SERVICE MANUAL

WATSON
ELITE
TRISTAR
MARSHAL

FEHLERBESCHREIBUNG UND REPARATURHILFE

zum Gerät: ELITE, TRISTAR, WATSON CO 6791

CO 6791

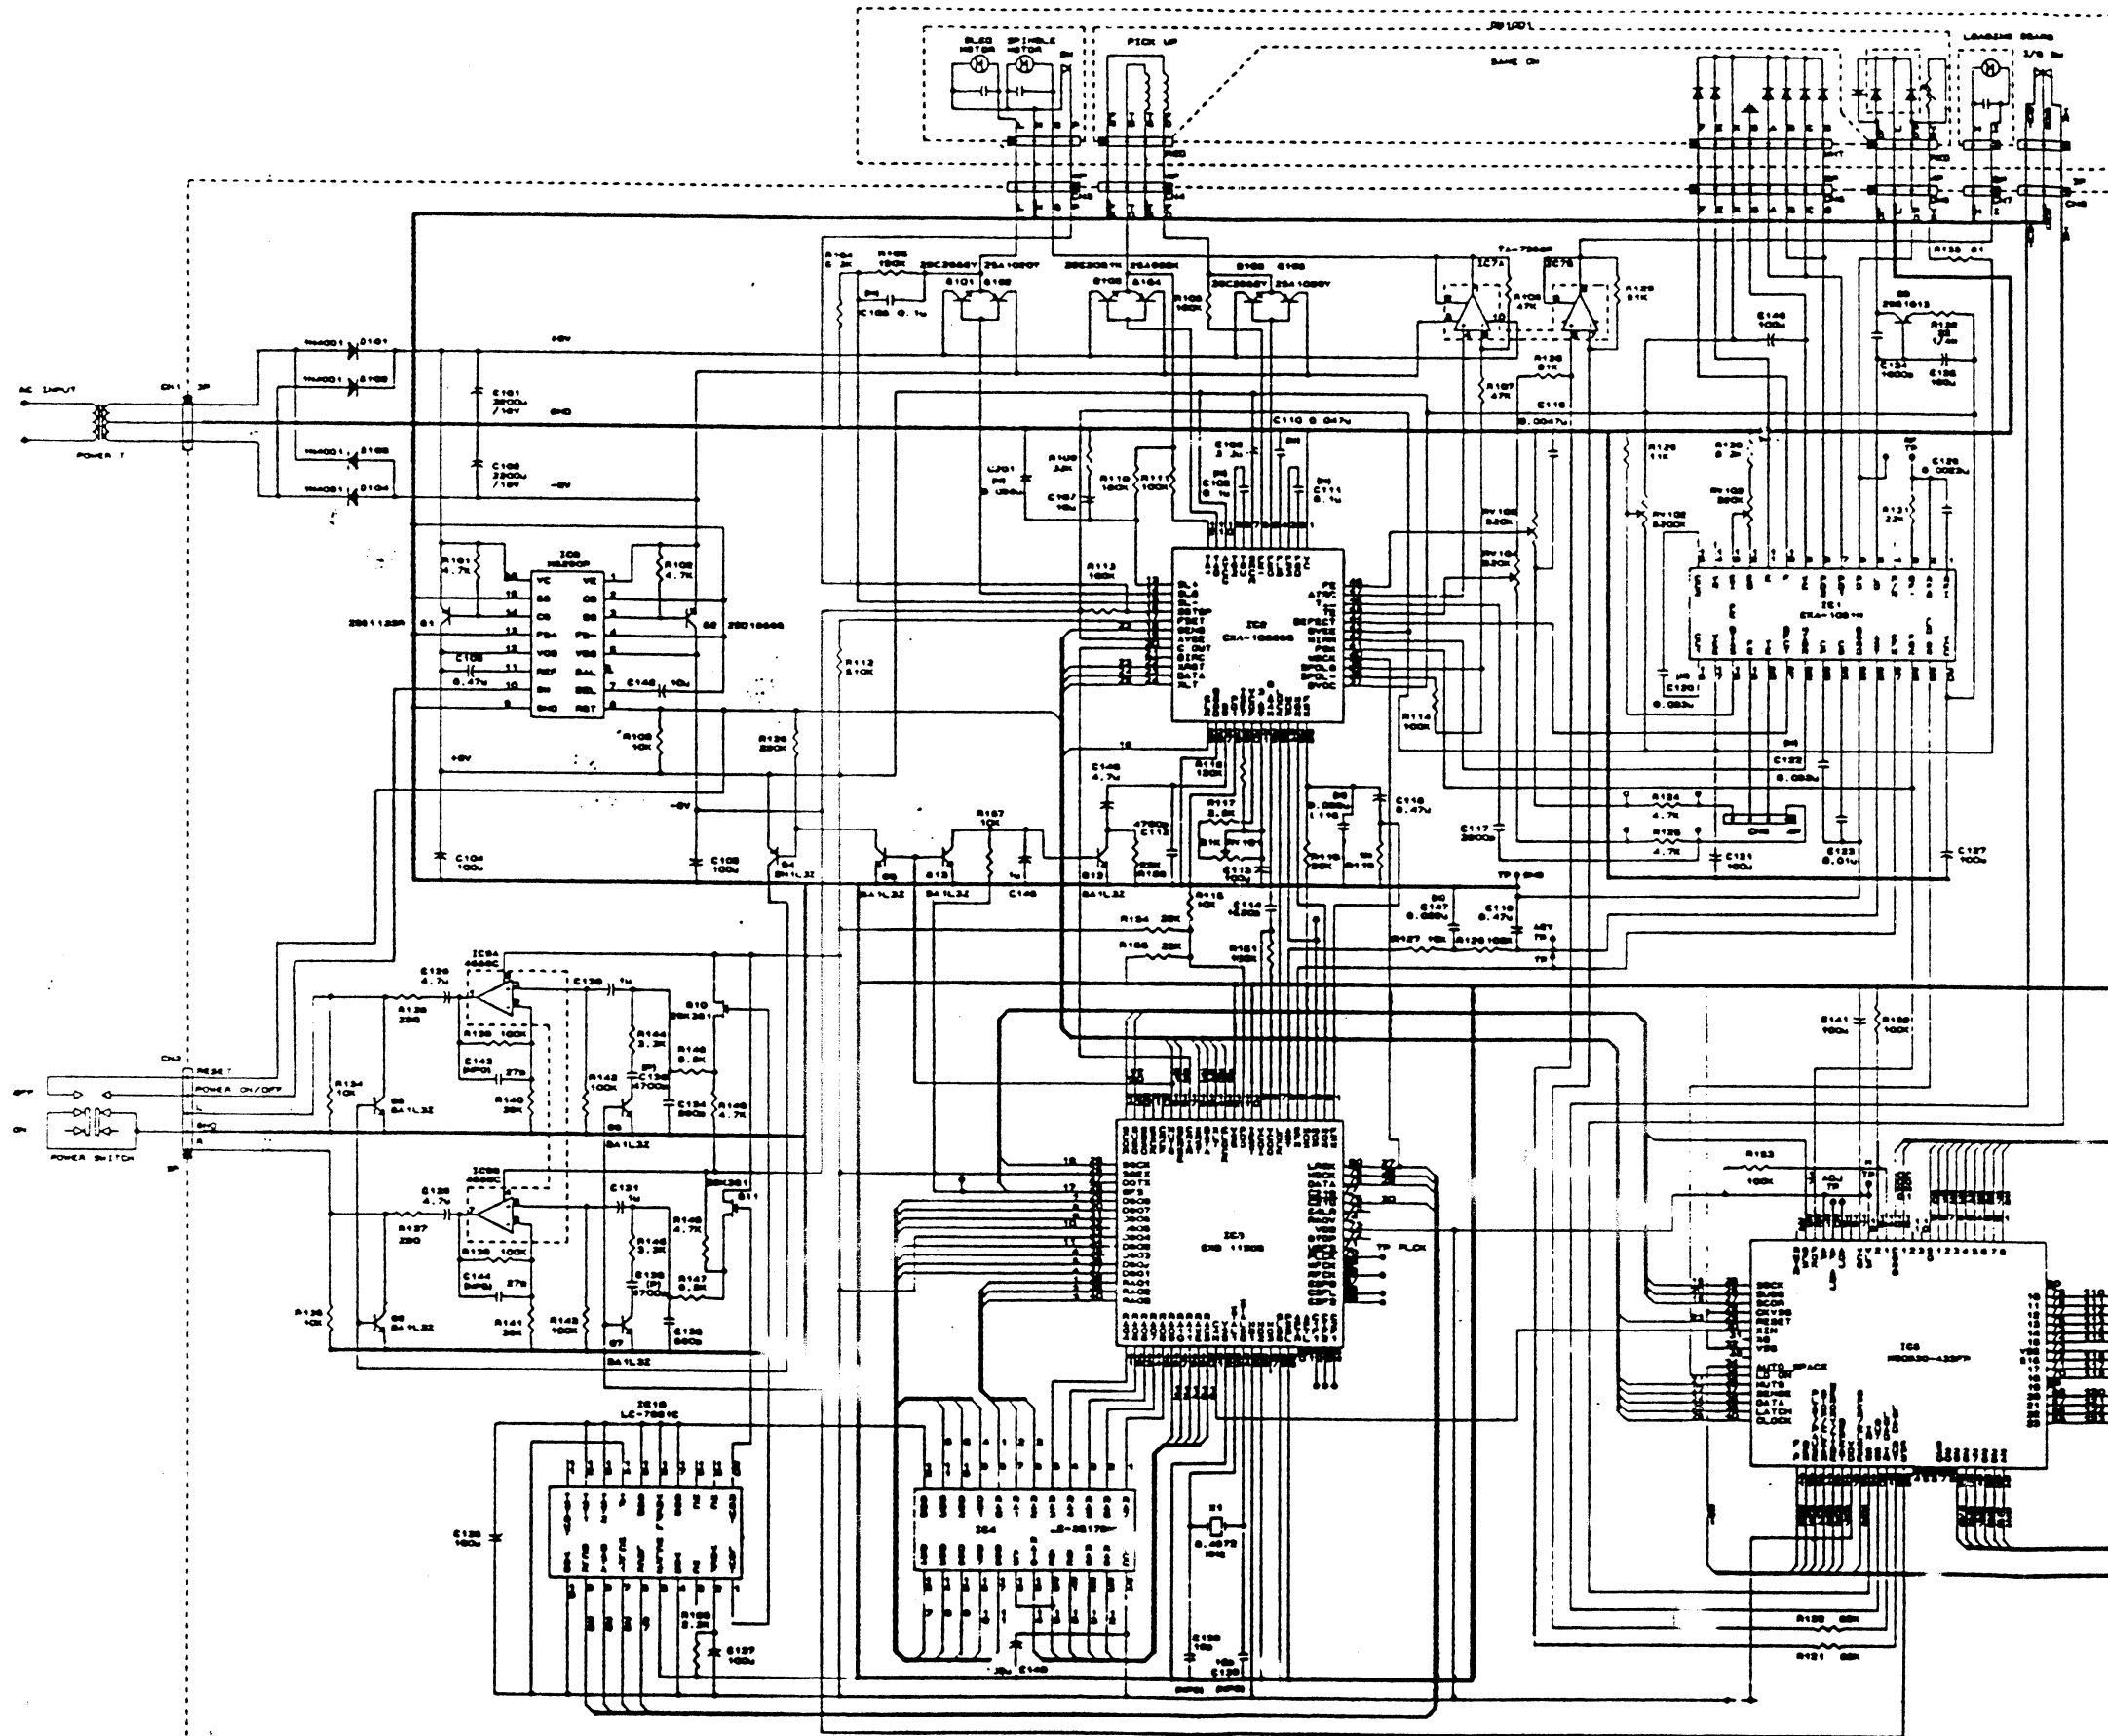
Ursache und Abhilfe: Zwischenzeitlich ist es einem unserer Techniker gelungen, herauszufinden, welche CD-Platine zu welchem CD-Laufwerk paßt.

Auf der folgenden Seite finden Sie eine Tabelle, welche Sie bei Ihrer Ersatzteilbestellung hinzuziehen sollten. Bitte bestellen Sie nur mit den von uns angegebenen ET-Nummern.
